Opinia Nr 000126

z wyników przeprowadzonych oględzin - ekspertyzy urządzeń grzewczo-kominowych

w budynku przy ul. Daszyńskiego nr 6/20 w Dąbrowie
dotycząca urządzeń grzewczo-kominowych używanych przez
B.O.K. Biały Kamień

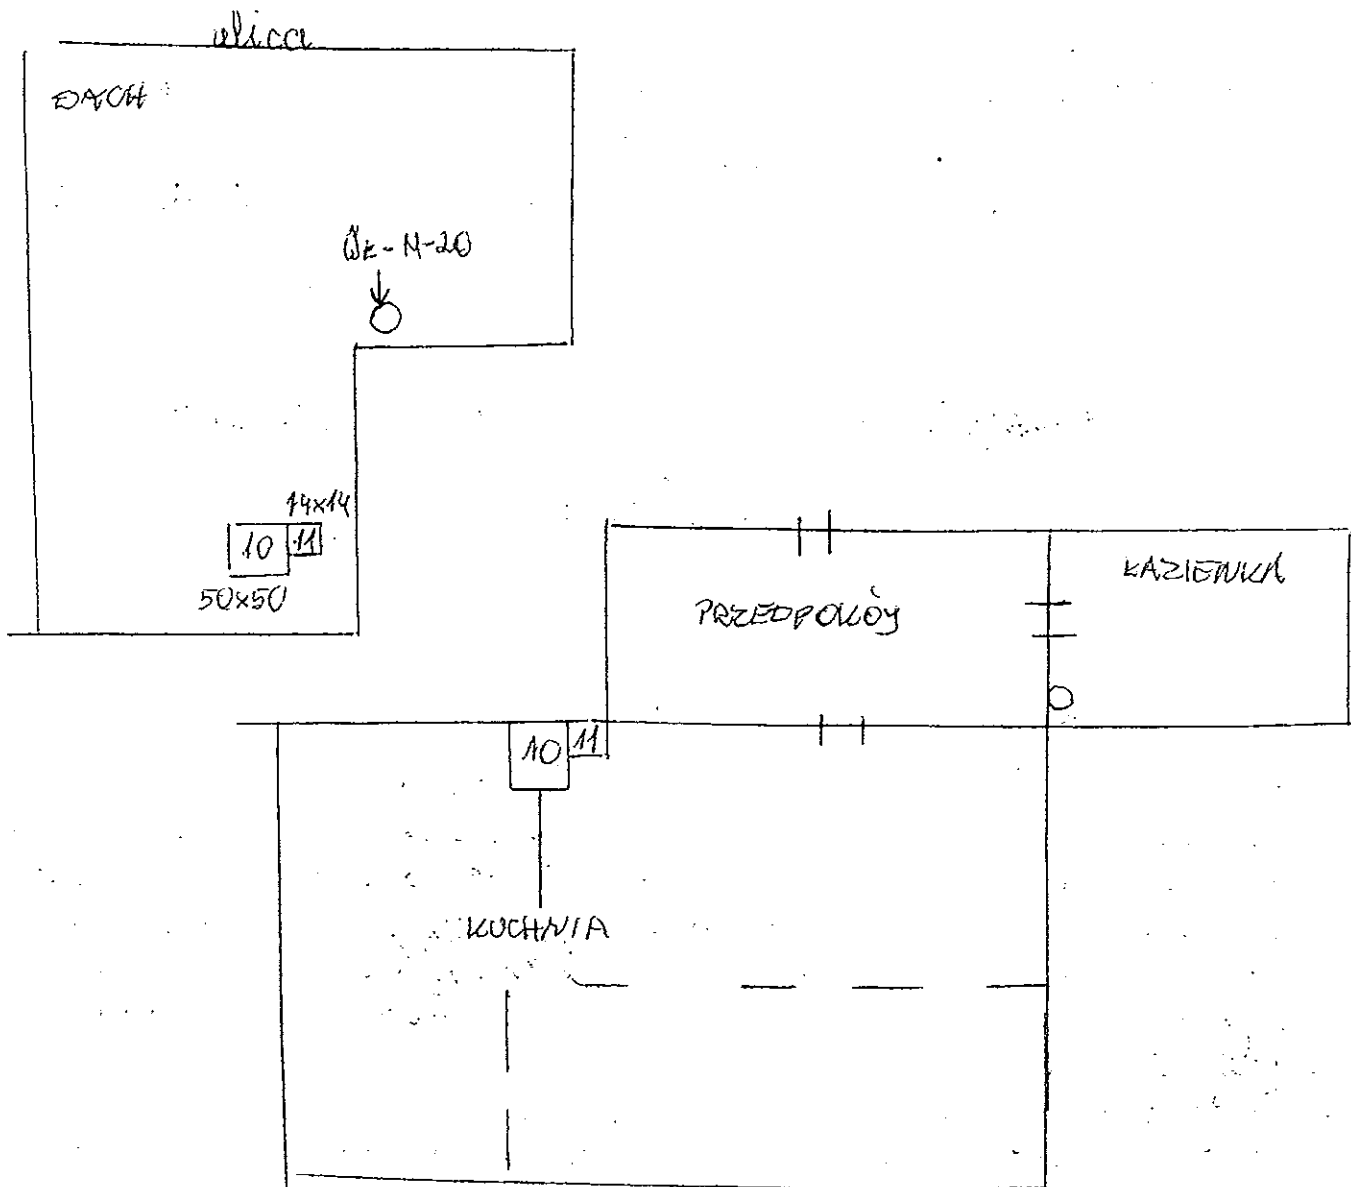
1. Przewody nr. 10 i 11 to jedne przewody w obrębie mieszkanca.
2. Przewód kominowy nr. 10 może być przeznaczony dla istniejącego pieca żel lub po jego likwidacji do podłączenia pieca kuchenkiego bądź do podłączenia pieca CO na paliwo stałe. Zamieszki pięt na opał stały kocioł gazowy CO z zamontowaną kolumną podłączoną do zewnętrznej okładki powietrzno-spalinowej zgodnie z wymogami producenta i w oparciu o projekt.
3. Wentylacja wspomagana kuchni istniejąca do przewodu nr. 11 jak i wentylacja łazienki do kolumny kominowej ponad dach prawidłowe.
3. Dla prawidłowego funkcjonowania urządzeń zapewnić należy napływ powietrza z zewnątrz poprzez urządzenia nawiewne prawidłowo zamontowane.
